Znak: 71/EZP/IR/502500824/18176/25

dotyczy: postępowania o udzielenia zamówienia nieobjętego Ustawą Prawo zamówień publicznych w temacie: **„Regulacja rzeki Nacyny na odcinku od ul. Gen. Maczka w Rydułtowach do wlotu potoku Niedobczyckiego w Rybniku wraz z wykonaniem wycinki drzew – etap I** (nr sprawy: 502500824).

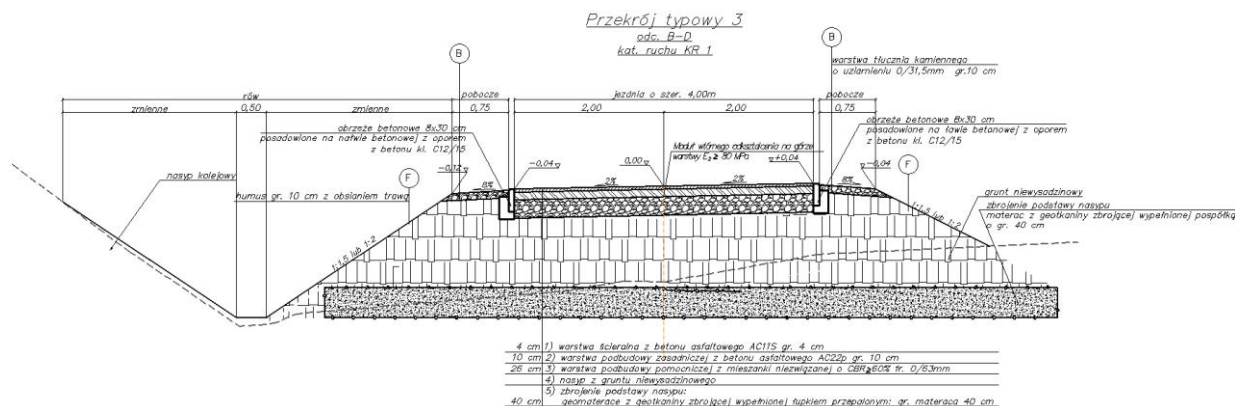
Jeśli część pod łącznikiem miałaby zostać wykonana metodą wykopu, to jakie są warunki odtworzenia nasypu łącznika i warstw drogowych?

Nawierzchnie oraz warstwy nasypu należy wykonać w nawiązaniu o cały odcinek łącznika. Nawierzchnię należy wykonać z betonu asfaltowego ułożonego na podbudowie betonowej i warstwie ulepszanego podłoża z mieszanki niezwiązanej. Dolna warstwa ulepszanego podłoża o miąższości 40 cm zostanie wykonana jako geomaterac – poprzez owinięcie geotkaniną o wytrzymałości 110kN/110kN, Spadek jezdni na wszystkich odcinkach zaprojektowano jako jednostronny o wart. 2%.

Warstwy konstrukcyjne jezdni na odcinku łącznika (KR 1) – droga w nasypie:

- Warstwa ścieralna z betonu asfaltowego AC11S gr. 4 cm
- Podbudowa zasadnicza z betonu asfaltowego AC22P gr. 10 cm

Moduł wtórnego odkształcenia na górze ulepszanego podłoża $E2 \geq 80 \text{ MPa}$

- Warstwa ulepszanego podłoża z pospółki o CBR $\geq 20\%$ o gr. 26 cm,

Razem: 40 cm

- Nasyp z gruntu niewysadzinowego,

Zbrojenie podstawy nasypu – Geomaterac z geotkaniny zbrojącej o wytrzymałości 110kN/110 kN wypełniony łupkiem przepalonym gr. 40 cm.
